FOLKETINGETS OMBUDSMAND

Vedrørende inspektion af handicaptilgængeligheden på Fiskeri- og Søfartsmuseet i Esbjerg

Den 15. september 2005

Illustration 2. Elevator ved parkeringsplads

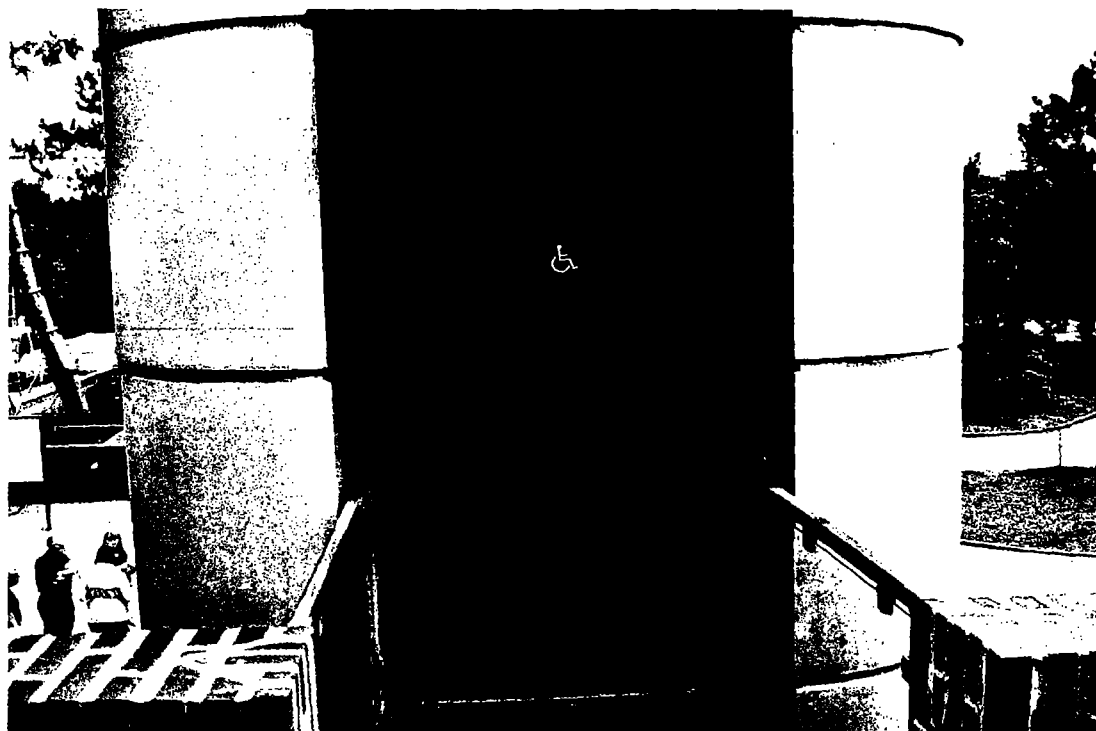
Elevatoren er placeret i et betonelement, og elevatordøren er således omkranset af beton der stikker 30-40 cm ud ved hver side. Tilkaldeknapen til elevatoren er placeret på højre side af elevatordøren.

Det viste sig i forbindelse med inspektionen meget vanskeligt for den tilstedeværende bruger af el-scooter at tilkalde elevatoren på grund af knappens placering inde mellem betonmurene. Selve knappen er forhøjet men er forholdsvis svær at trykke ind. De samme forhold gør sig gældende ved indgangen til elevatoren i 1. sals højde.

Jeg henstiller at kommunen ændrer placeringen af begge tilkaldeknapper således at disse bliver placeret på henholdsvis betonmuren og murstensmuren (på 1. sal). I forbindelse med ændringen af placeringen, beder jeg kommunen om at foranledige at aktivering af elevatoren kan ske med et let tryk på tilkaldeknapen. Jeg beder om underretning om hvad der sker i anledning af min henstilling.

Illustration 7. Rengøringsrampe ved udstilling i forhal

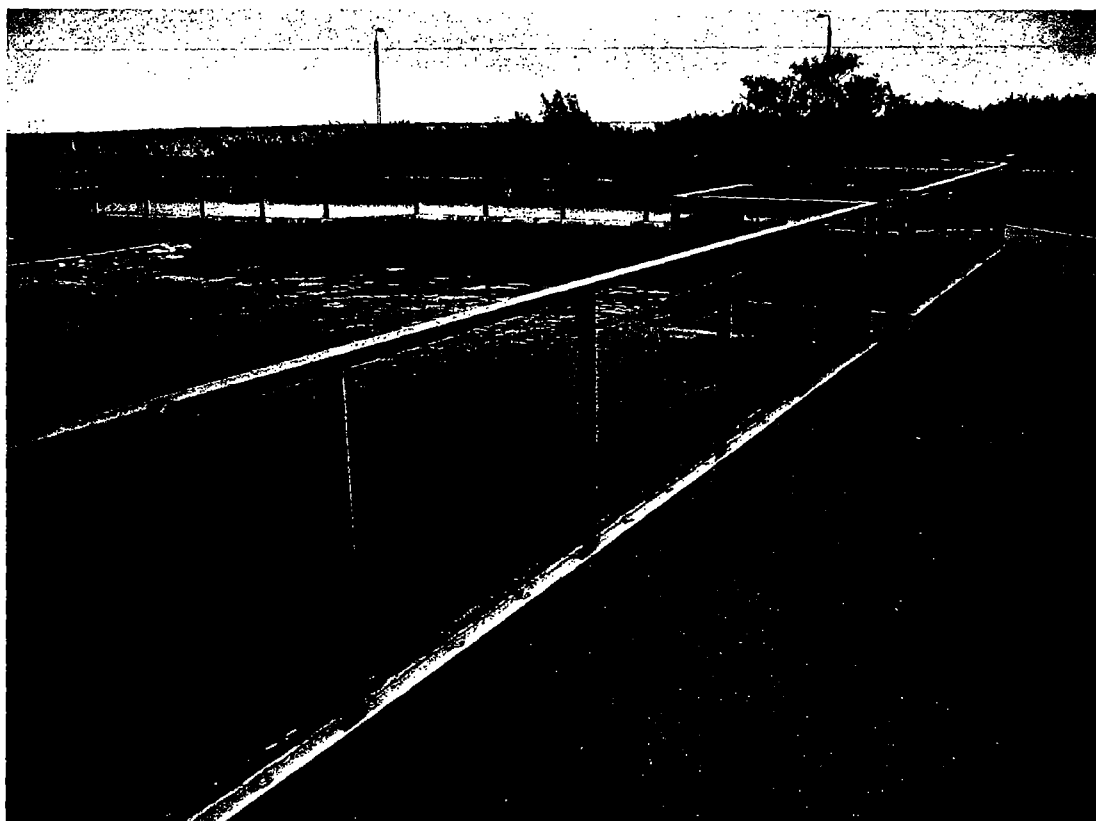
Forhallen bruges delvist til udstillingsområde. Til højre for trappen op til cafeteriaområdet er et forsænket udstillingsområde. To meget brede og dybe trappetrin fører ned til dette lille område. Trappernes forkant er forsynet med tydelig kontrastfarve. I den ene ende af området fører en lille og meget stejl rampe ned til udstillingen og en lille gang hvor der ikke er adgang for publikum. Jeg fik oplyst at rampen alene er placeret der af hensyn til at rengøringsassistenterne skal kunne køre deres rengøringsvogne op fra rengøringsrummet som ligger ud til den nævnte lille gang. Det er således ikke muligt for kørestolsbrugere at se udstillingerne i dette lille udstillingsområde. De øverste montrer er dog fuldt ud tilgængelige, og det er således kun den bageste række af montrer man ikke umiddelbart kan se uden at gå ned i forsænkningen.

For så vidt angår den stejle rampe ned til det lille udstillingsområde (og rengøringsrummet), mener jeg at der er risiko for at kørestolsbrugere kan komme til at benytte rampen hvilket kan have alvorlige konsekvenser i form af styrt mv. Jeg beder derfor kommunen overveje at sørge for enten tydeligt at markere på eller ved siden af rampen at rampen ikke er til brug for kørestolsbrugere eller at rampen til rengøringsvognene tages væk når den ikke er i brug. Jeg beder kommunen oplyse mig om resultatet af overvejelserne.
